女川原子力発電所2号炉  
地下水位の設定について  
(審査会合コメント回答)

令和元年 7月30日  
東北電力株式会社

# 1. 審査会合における指摘事項(一覧)

第1図 地下水位低下設備の動作不能要因イメージ

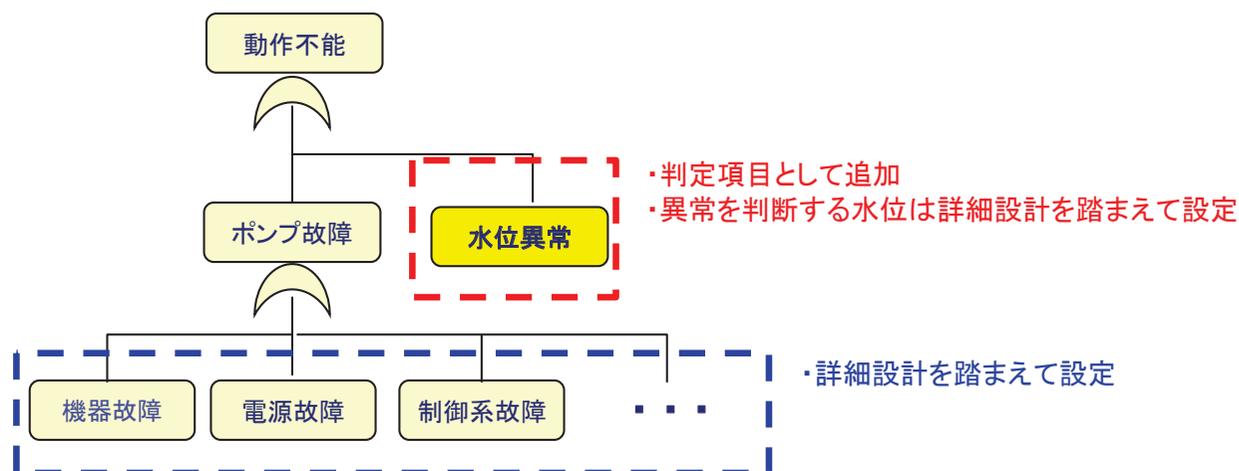
- 地下水位低下設備の運用管理上の方針について、設備台数以外のLCOの設定及び常時監視の考え方を整理して提示すること。

- 対象エリア毎に、地下水位低下設備の多重性確保の観点から踏まえたLCOの設定を行う。
- これまで、地下水位低下設備の揚水ポンプ等の機器故障により動作不能を判定し、LCOを設定する考え方を示していたが、これに加えて揚水井戸の水位の視点からの動作不能の判断基準を追加する。これにより、揚水ポンプが稼働している状態においても何らかの要因により排水機能に影響が生じ、揚水井戸の水位が上昇した場合においても、水位による動作不能の判断を行うことが可能となる。
- なお、動作不能の具体的な判定項目（ポンプ故障の要因等）は、詳細設計を踏まえ設定していく。
